Ajuntament de Santa Coloma de Queralt

Nº Informe:	Nº Instància/Exp: informe intern
Interessat/Repres.:	
Informe: Informe referent a la sol·licitud d'instal·lació de planta elèctrica solar fotovoltaica Brigola Solar SL

Objecte. Valoració de la sol·licitud d'instal·lació de planta elèctrica solar fotovoltaica Brigola Solar SL

Mida de la proposta

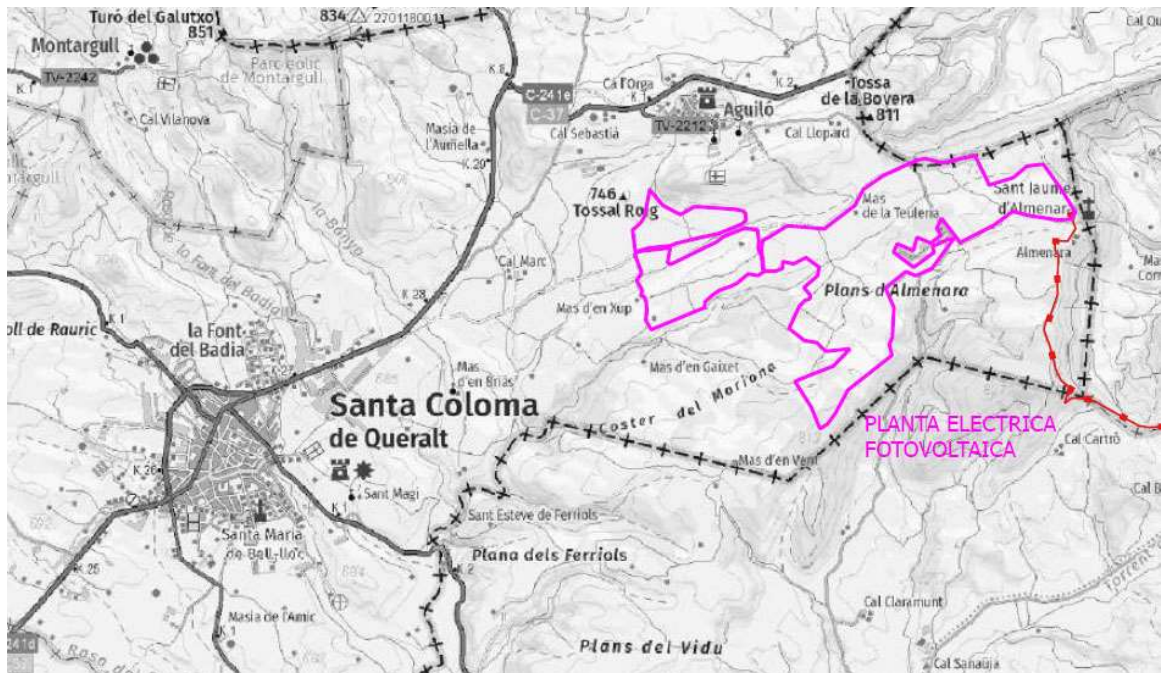
Es pot observar en la imatge comparativa que la superfície de captació proposada és d'una mida excessiva, superfície comparable al conjunt del sol urbà del municipi.

Imatges del Blogg <http://muntanyesicamins.blogspot.com/2014/04/caminant-per-la-baixa-segarra.html>

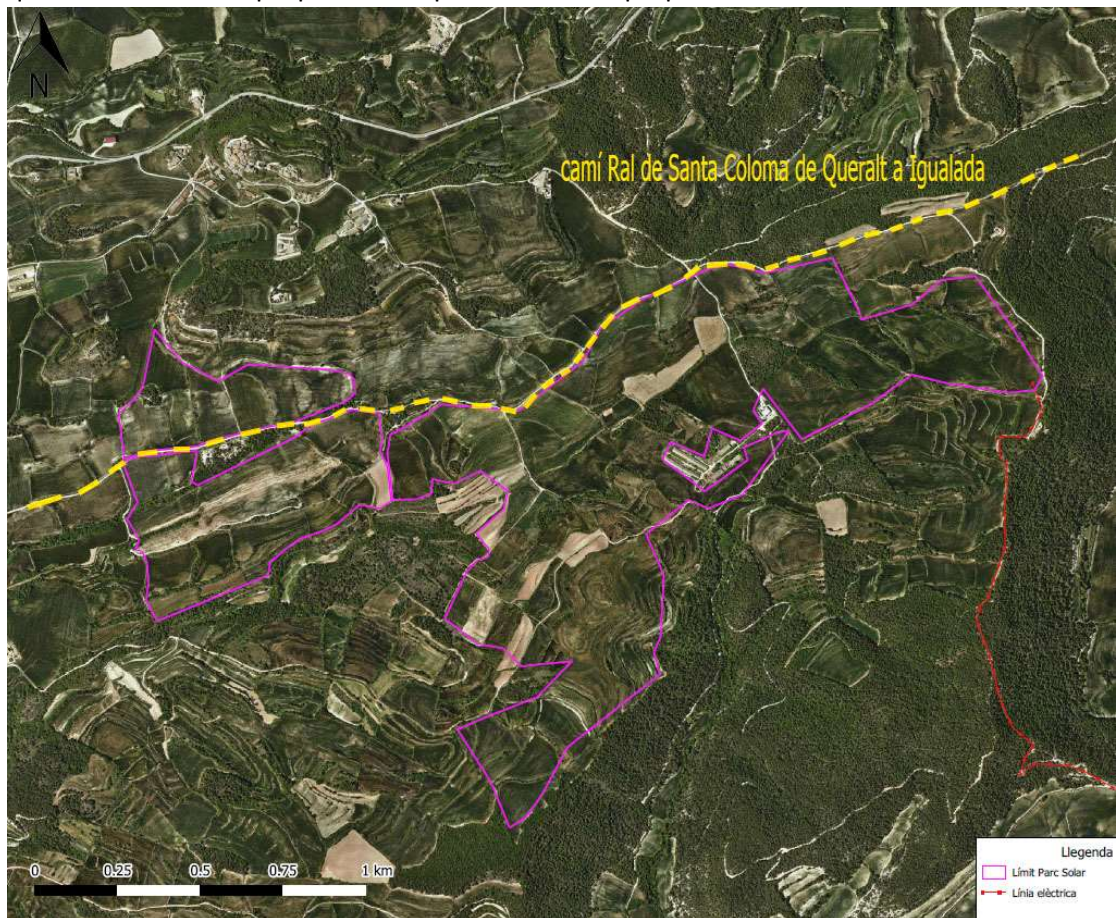
La planta elèctrica suposarà un element de gran estridència, amb un potent impacte visual, reflectant, en la principal fondalada nord del terme municipal, que trenca amb la continuïtat del paisatge de camps de conreu de cereal, i es suma a la creixent implantació de parcs eòlics a l'entorn.

Gran Impacte visual en el paisatge de la traça històrica del camí ral de Santa Coloma a Igualada, que travessa l'àmbit proposat de la planta elèctrica proposada.

Imatge del Visor de parcs eòlics de la Generalitat de Catalunya, on es veu la gran concentració de parcs eòlics en tramitació.

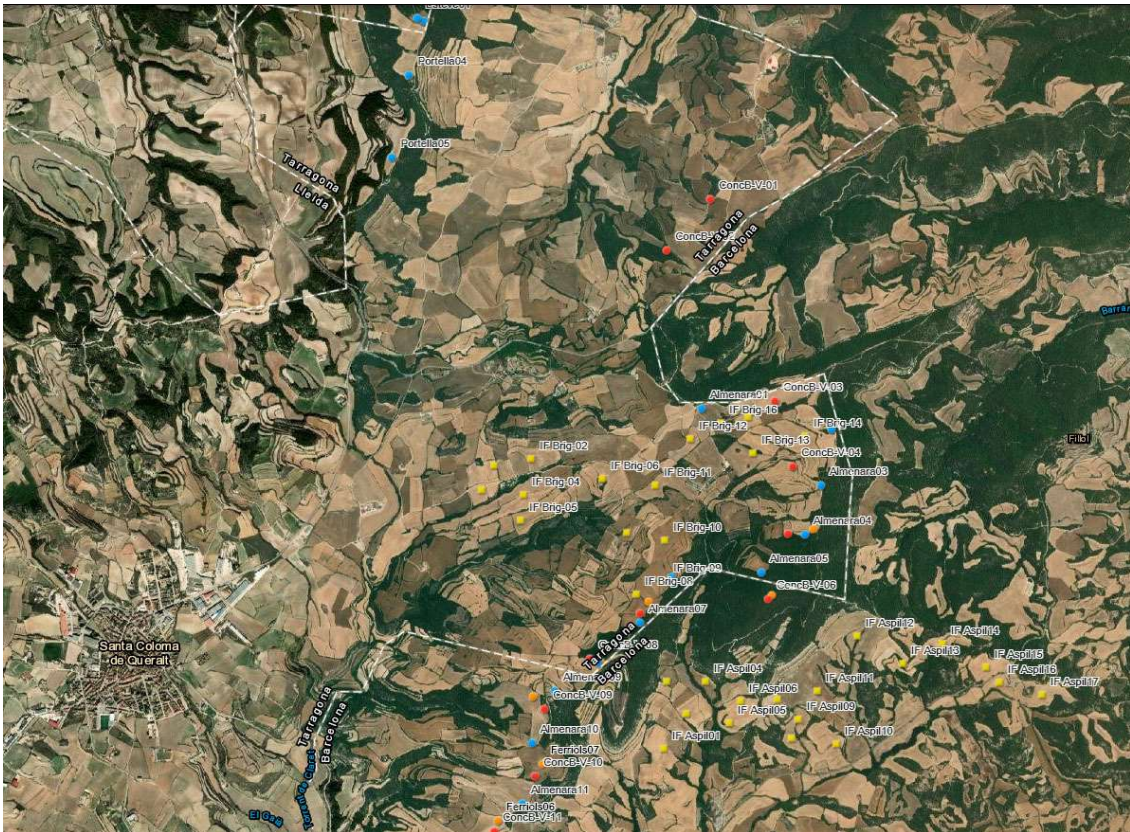
També es posa de manifest la manca de planificació i de la preceptiva avaluació ambiental estratègica prèvia a l'autorització de projectes. Informem del **risc de fragmentació dels projectes**, i de la necessitat que es realitzi una **avaluació ambiental dels efectes sinèrgics dels projectes**.

Respecte els diferents grups de parcs eòlics i plantes elèctriques fotovoltaïques, manifesten que les característiques dels projectes i la seva proximitat comporten que són un sola instal·lació per a l'aprofitament del vent i l'energia solar, per tant, que s'haurien de tenir en compte i ser avaluats en conjunt i no per separat.

Unitat de Paisatge de la Baixa Segarra

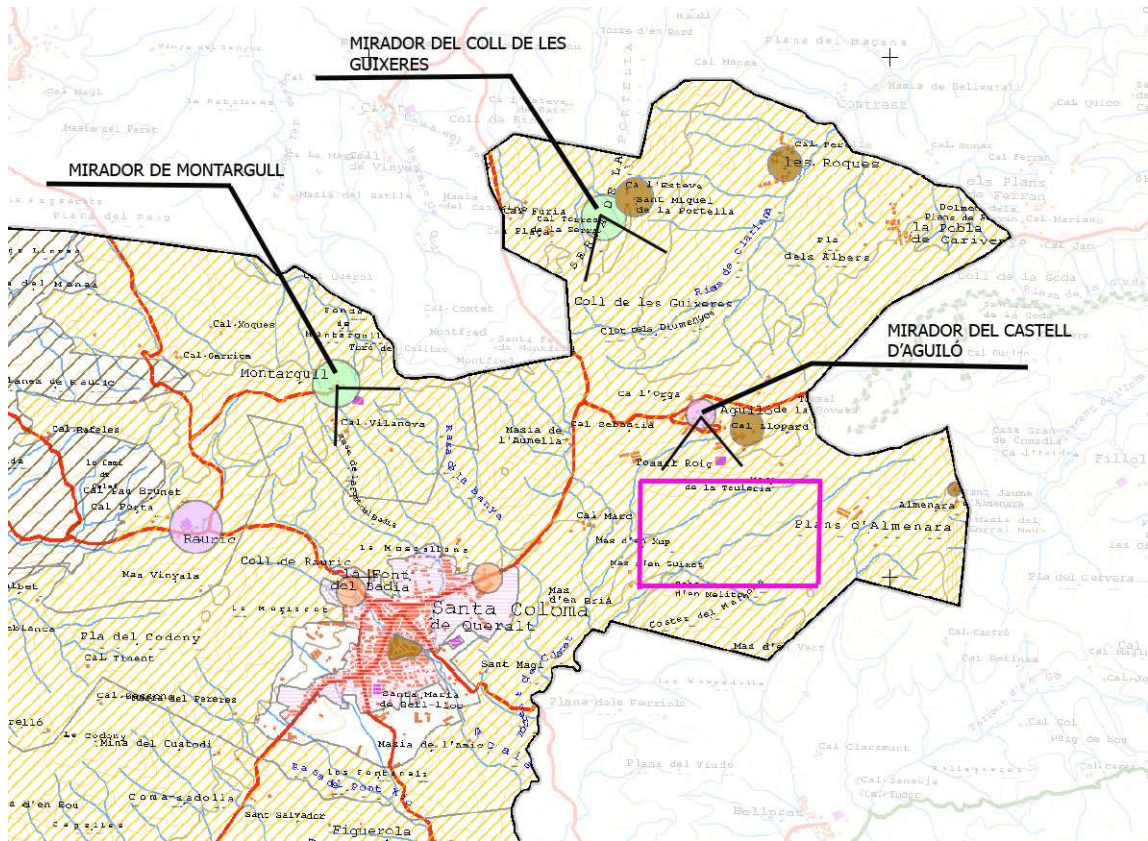
Important impacte visual des dels miradors de Montargull i del Coll de les Guixeres recollits a la **Unitat de paisatge de la Baixa Segarra** del Catàleg de Paisatge del camp de Tarragona elaborat per l'Observatori del Paisatge, lliurat a l'antic Departament de Política Territorial i Obres Públiques el 31 d'octubre de 2006 i aprovat definitivament el 19 de maig de 2010 (EDICTE de 28 de maig de 2010, sobre una resolució del conseller de Política Territorial i Obres Públiques d'aprovació definitiva del Catàleg de paisatge del Camp de Tarragona).

També serà molt visible des del poble d'Aguiló, Pedania de Santa Coloma, especialment des del Mirador del Castell, amb la propera licitació de les obres de recuperació de l'espai, subvencionades per la Generalitat de Catalunya.

Per tant, caldria garantir que el projecte de parc fotovoltaic no comprometí aquests objectius paisatgístics atenent als criteris i accions plantejats en aquesta Unitat del paisatge.

Figura 3.20. Proposta de protecció de la conca del Gaià

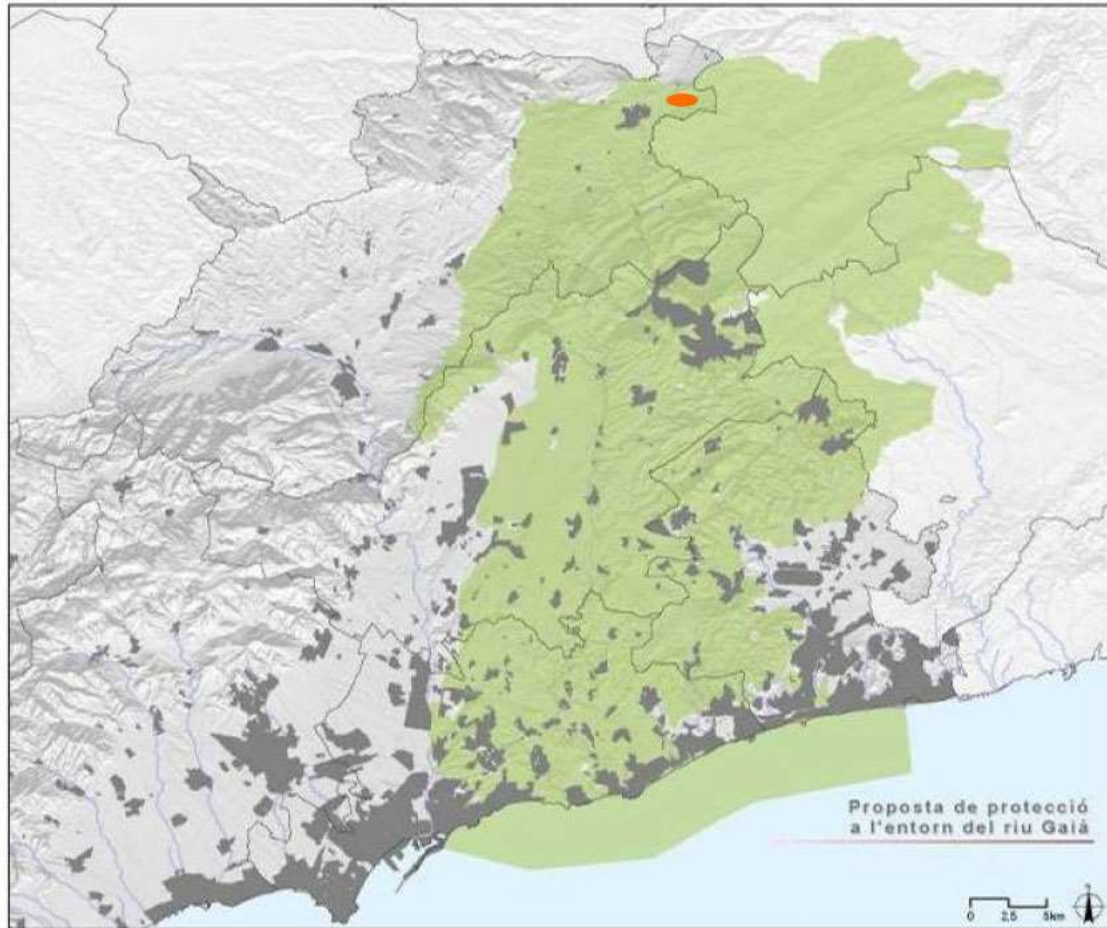
Es proposa aquesta instal·lació en una zona inclosa en la proposta de parc natural de la conca del riu Gaià, afectant la rasa del Mas d'en Xup i la Font de la Carrerada, amb risc de perdre biodiversitat per l'ús de potents pesticides per a mantindre els terrenys del camp solar sense vegetació que interfereixi en la captació de les plaques solars.
